## 1. 横浜環状南線（横環南線）の環境影響評価の見直しを求める。

## 2. 横浜環状南線の2カ所の排気ガス換気所に排ガス脱硝装置を設置することを要求する。

## 3. 国内で稼働中の全てのシールドマシンの点検と安全対策を講じることを求める

#### 4. シールドトンネルの超近接併設工事に対するガイドラインを早急に策定し企業体へ指示することを求める

図 1. 当初の換気計画

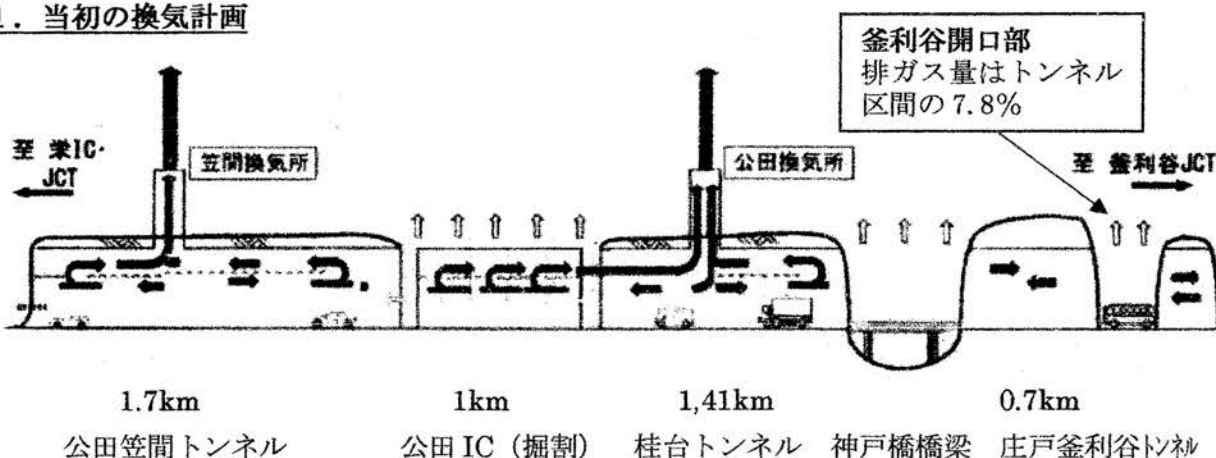
横環南線は、当初は栄 JC から釜利谷 JC 間は、長さ 1 km 前後の 4 つのトンネルと掘割部から成り（図 1 参照）、トンネル内の排気ガスは主に 2 か所の換気所からの大気放出される事とし、トンネルの切れ目や換気所周辺についての大気汚染濃度評価や騒音評価と防止対策が計画されていました。

一方、環境影響評価について、その後の状況変化をフォローするために数年置きに照査が行われています。この照査では、走行車両の台数や排気ガスの排出量などを時々の状況にあわせてアップデートして評価しています。前記の様に、横環南線では、トンネル構造が大幅に変更になり、排気ガスや騒音の発生地点が大きく変わったにも関わらず、評価地点はまったく変わっていません。

例えば、このトンネルの一方の出入り口である釜利谷開口部からは、全体の 38% という最大の排気ガスが無処理で大気放出されるにも拘わらず、最も近い NO<sub>x</sub> 濃度の評価地点は、約 1 km 離れた神戸橋の地点でしか評価されておられません。この地点は、従来は神戸橋橋梁部で大気開放されていたために評価地点とされたもので、変更後は排気ガスは無くなった地点です。

### 換気計画の大幅な変更に対応した環境影響評価の見直しを求めます。

図2. 最新の換気計画（笠間から釜利谷まで、1本のトンネルになった。％は、排気ガスの放出割合）

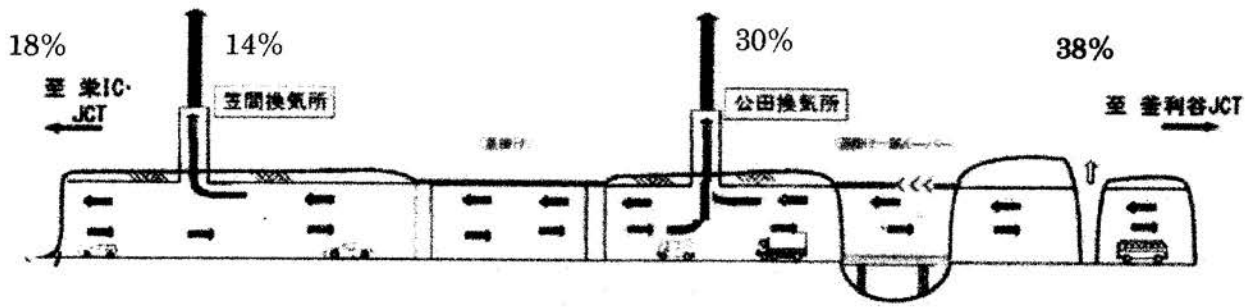
しかし、2019 年に NEXCO 東は、突然、これらのトンネルと掘割部を 1 つに繋げた、全長 5 km の 1 本のトンネルとする大きな設計変更を発表しました（図 2 参照）。

この為、排気ガスは、前後の出入り口と 2 か所の換気所から放出される事になりました。出入口とは、笠間口と釜利谷の開口部です。換気所は、笠間と公田に計画されていますが、釜利谷開口部から最大の排気ガスを放出する計画となっています。
